原子力規制委員会「東通原子力発電所敷地内破碎帯の調査に関する
有識者会合」でのご意見を踏まえた地質調査の概要

平成25年2月18日

東北電力株式会社

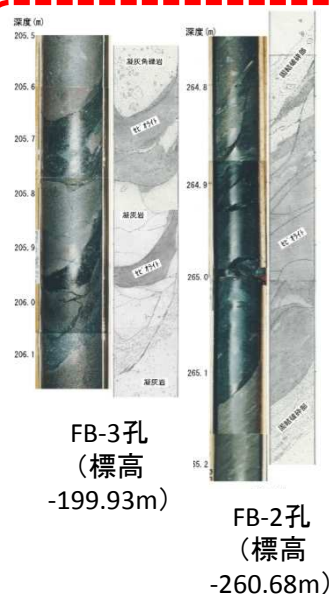
- ・隣接している東京電力(株)敷地内のボーリングコアのみで、東北電力の敷地も同様と判断するのは厳しい
- ・8～11万年前以降の活動性が認められる

断層破碎部（深部）の固結状況を確認することは、少なくとも地震を起こす断層ではないことを示す極めて重要な情報

○当社敷地内の南側から北側まで幅広い範囲でボーリング調査を実施

- 断層破碎部の深部固結状況を確認
- 敷地内断層の活動性について評価

水平掘削面調査

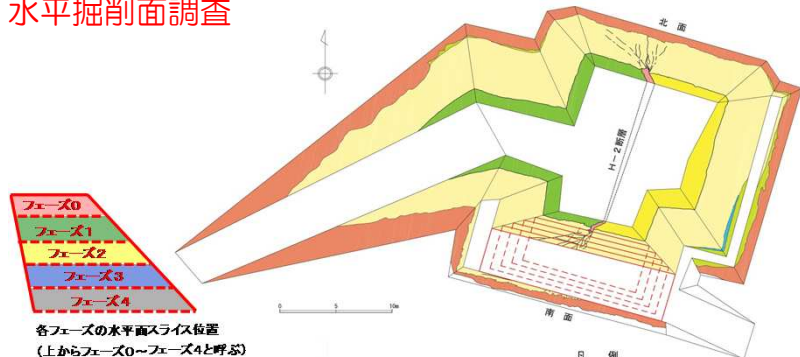
- 既存の調査結果だけではデータが不十分

断層破砕部の変形構造などを確認することは、
横ずれの可能性を判断する上で重要な情報

- 当社敷地内での水平掘削面調査、断層破碎部の試料採取・分析

- ## ○破砕部の変形構造、横ずれ成分の確認

※横ずれの可能性についてご指摘のあったF-3、
F-9断層を対象とする

航空写真によるDEMから作成した敷地の地形図

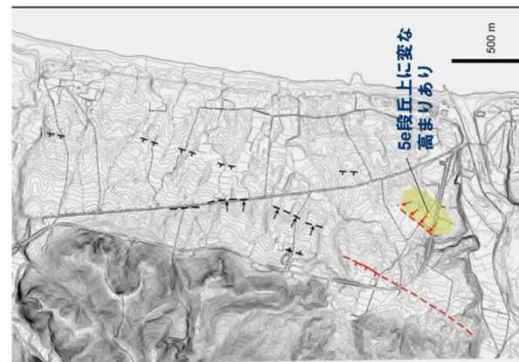
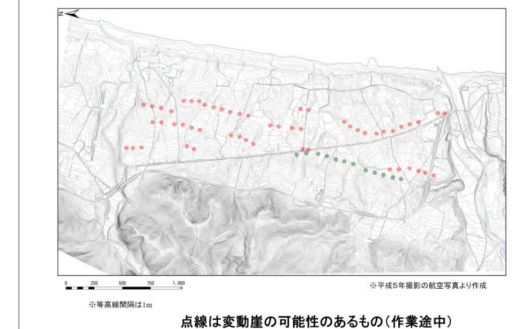
- ・ 敷地内には変動地形が認められる
(明瞭な変動地形はないが段丘面の分布は異常)

敷地内の変動地形と断層の関係を確認することは、断層の活動性を判断する上で重要な情報

- 既存の調査データを再整理した上で、ボーリング・トレンチ調査などを実施

- 変動地形指摘箇所と断層の関連性を確認

第四系変状成因検討一覧

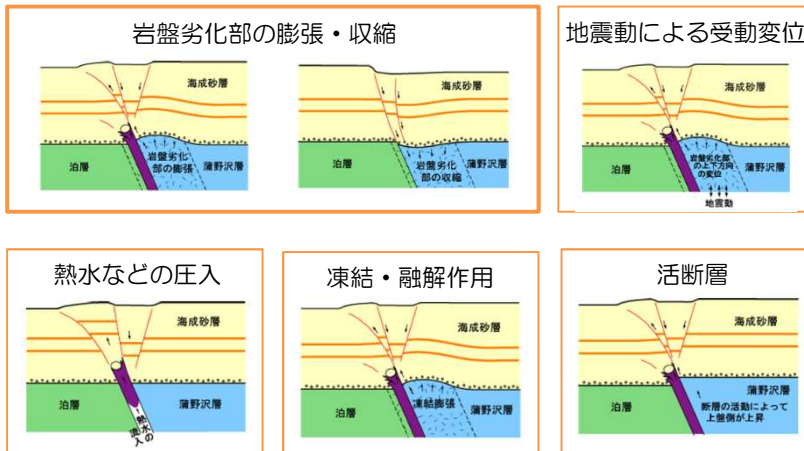
- 第四系変状の成因は膨潤作用のみでは説明できない
- 膨潤による断層類似の事象は、他に事例がない

第四系変状の成因を検討することは、敷地の地質構造を理解する上で重要な情報

- 岩盤劣化部の膨張・収縮作用に加え、他の成因による形成の可能性も含めて再検討する
